中部電力

浜岡原子力発電所
基準津波の策定のうち
歴史記録及び津波堆積物に関する調査について
(コメント回答)

2022年11月25日

第1053回審査会合（2022年6月10日）コメント一覧表

No.1コメント回答（資料構成の見直し） コメント回答に伴う評価結果の変更

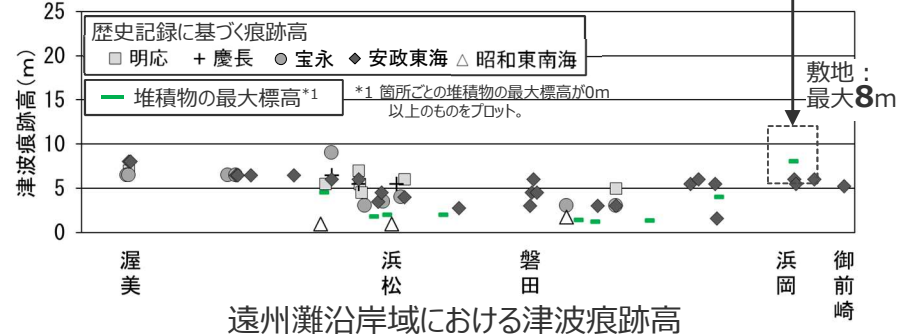
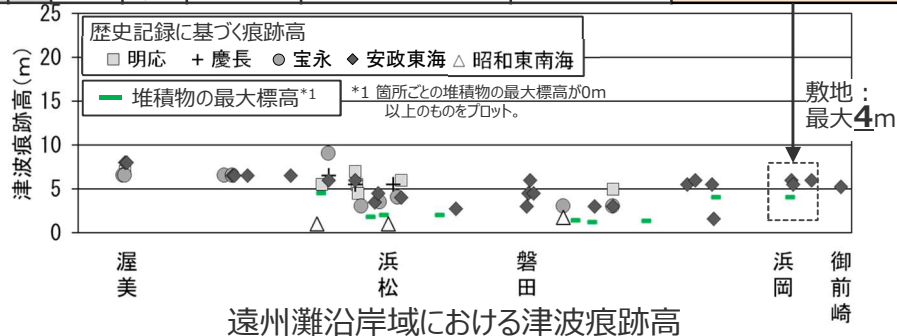
- 敷地内のイベント堆積物の分布及び上限標高の評価結果について、第1020回審査会合で評価したイベント堆積物の上流側において追加でボーリング調査を行い、それまでの調査によって確認されていたイベント堆積物と同程度以上の標高に泥質堆積物が分布していること、泥質堆積物中にイベント堆積物が認められないことを確認し、イベント堆積物の上限標高が約8mから変わらないことが確認できた。一方で、敷地の詳細調査結果をもとに海起源イベント堆積物でなければ津波堆積物としないとする評価方針の変更については、事業者より、「基準適合上必ずしも必要ではなく、効果も限定的であるため、審査のより一層の重点化・効率化の観点から、この評価方針の変更に関しては、最終的に歴史記録および津波堆積物調査から推定される遠州灘沿岸域の津波高（約5～10m）に影響を与えないため、第1020回審査会合で説明した評価方針に戻すこととし、詳細調査に基づく評価は参考とする等の位置づけの変更を行う」との回答があったことから、それに伴って資料がどのような構成になるのかを具体的に示すこと。

■ 第1053回審査会合の説明では、敷地で確認したイベント堆積物等を対象に実施した詳細な調査分析結果に基づいて、敷地の海起源イベント堆積物を評価し、それらに基づき敷地における津波堆積物の上限標高を約0～4mと評価していたが、敷地で確認されたイベント堆積物を保守的に津波堆積物と評価することとして、敷地の津波堆積物の堆積当時の標高を約0～8mと評価した。

評価方針の変更を取りやめ、イベント堆積物を保守的に津波堆積物と評価

約0～8m

堆積当時（約6千年前）の地形を想定した津波の数値シミュレーション結果

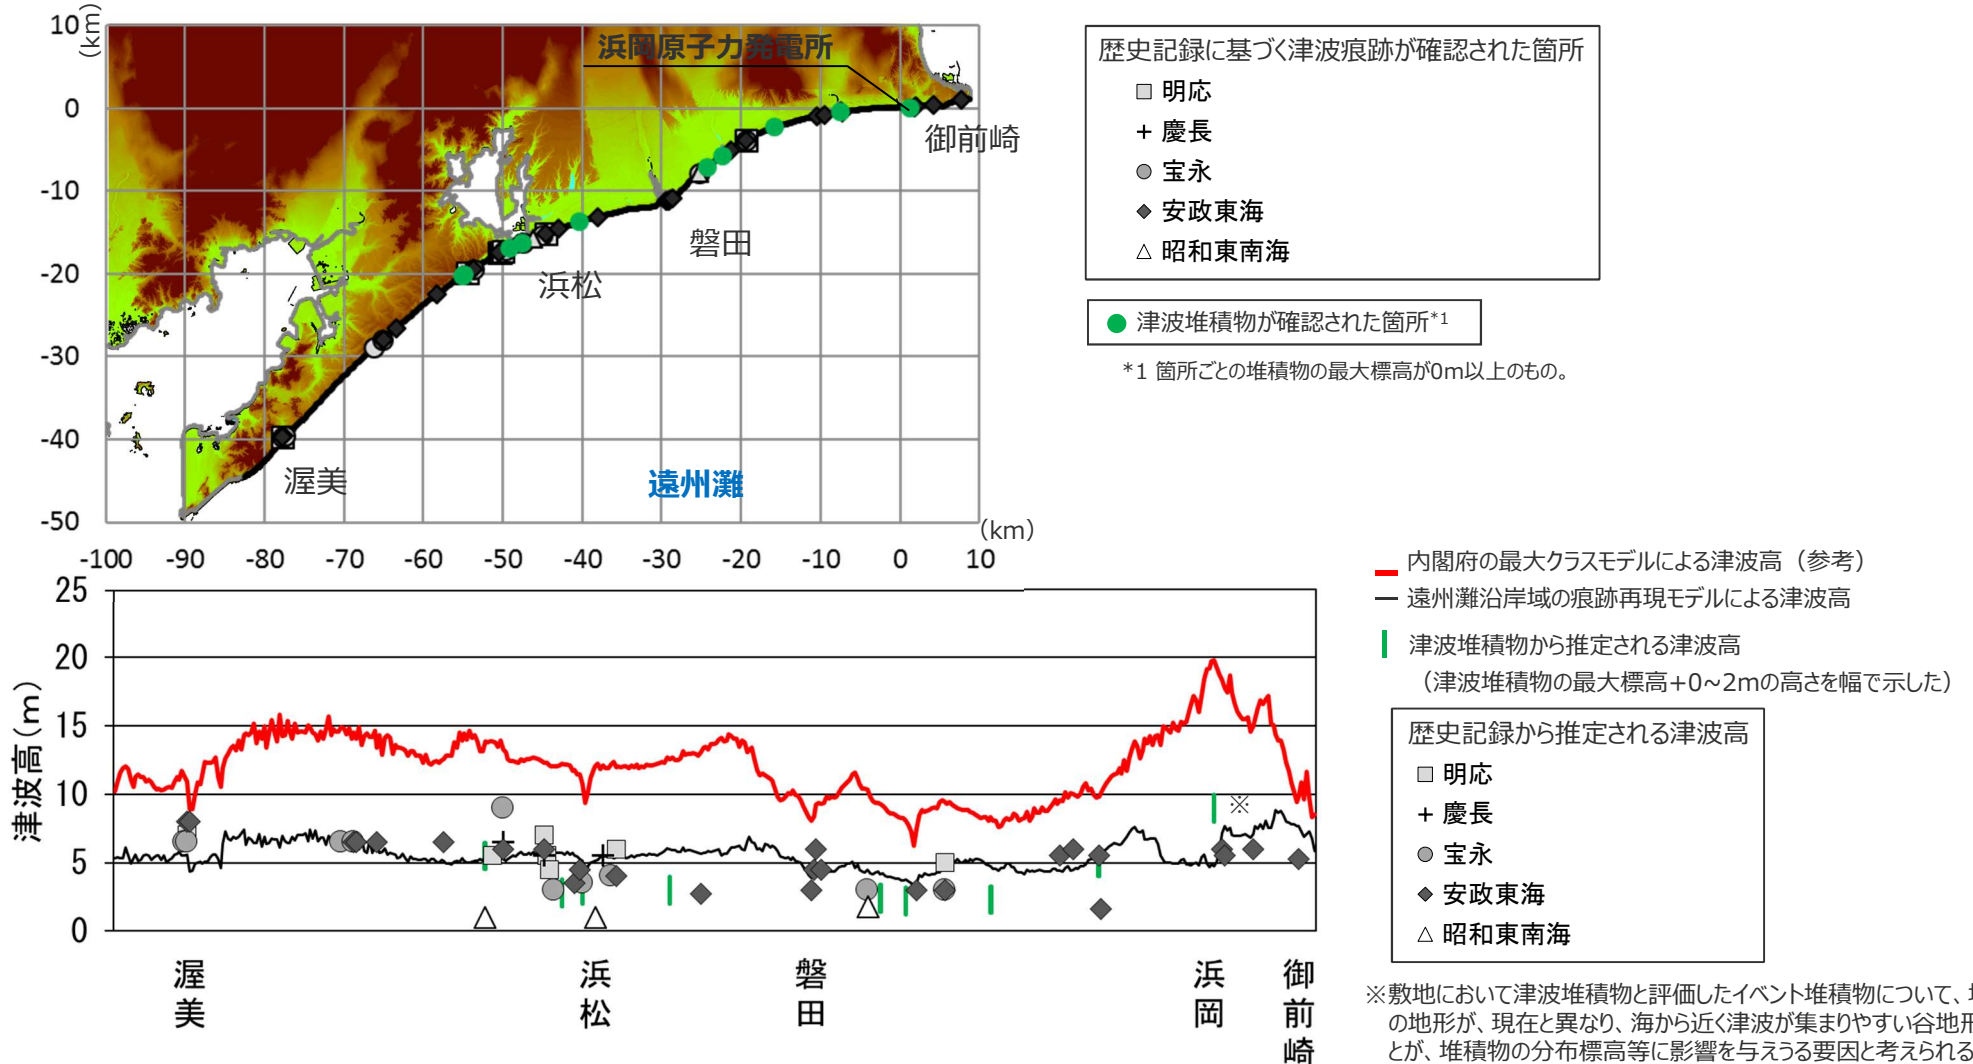
- 敷地のイベント堆積物が分布する上限標高について、物証に基づき示すこと。

- 津波起因の可能性が否定できないことから保守的に津波堆積物と評価したイベント堆積物※について、堆積当時（約6千年前）の地形を想定した津波の数値シミュレーション結果は、以下のとおり。
- 津波の最大上昇水位分布および時刻歴波形より、谷地形によって津波高が増幅することを確認した。
- また、谷地形における最大津波水位（8.3m）は、谷地形による反射波等の影響の小さい地点①、②の津波水位（4～5m）に対して、2倍程度となっている。

- 土木学会(2016)に基づき谷地形による津波増幅効果を検討した結果、敷地東側の谷地形によって、津波高は2倍程度まで増幅することを確認した。
- また、当時の正確な地形を推定することは困難ではあるものの、発電所開発前の地形とボーリング調査データから堆積当時の地形を想定して実施した津波の数値シミュレーションの結果、谷地形のやや高い標高に津波堆積物があったとしても既往津波と同程度の津波で説明できることを解析的に確認した。
